押ボタンスイッチ用補助ケーブルアーマー変更のお知らせ

件名	押ボタンスイッチ用 補助ケーブルアーマー変更 のお知らせ	発行日付	2019年7月26日
		〒819-0192 福岡県福岡市西区今宿東1丁目1番1号 三菱電機FA産業機器株式会社 TEL 092-805-3400

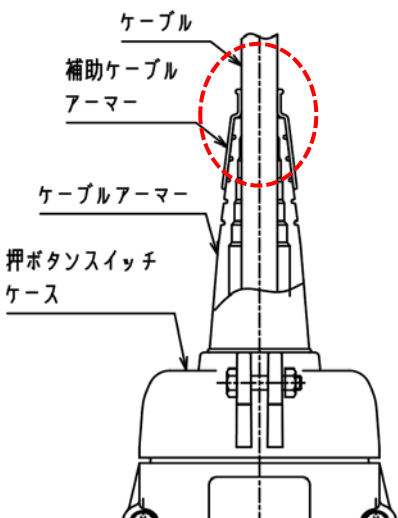
- 変更内容
 押ボタンスイッチ用補助ケーブルアーマー形状が変更となります。
- 対象
 ホイス全機種（サービス部品含む）
- 変更理由
 部品メーカー都合による。（金型老朽化とアーマー集約）
- 変更時期
 2019 年 8 月生産分より順次変更となります。
 （標準品は変更前後品が混在致しますがご容赦下さい。）
- 変更点

押ボタンスイッチ外形	補助ケーブルアーマー	
	変更前	変更後
	 型式：HA型 材質：合成ゴム 厚さ：約2mm	 型式：HA型 材質：シリコンゴム 厚さ：1mm

変更後の補助ケーブルアーマーは、屋外仕様で使用実績があるものです。
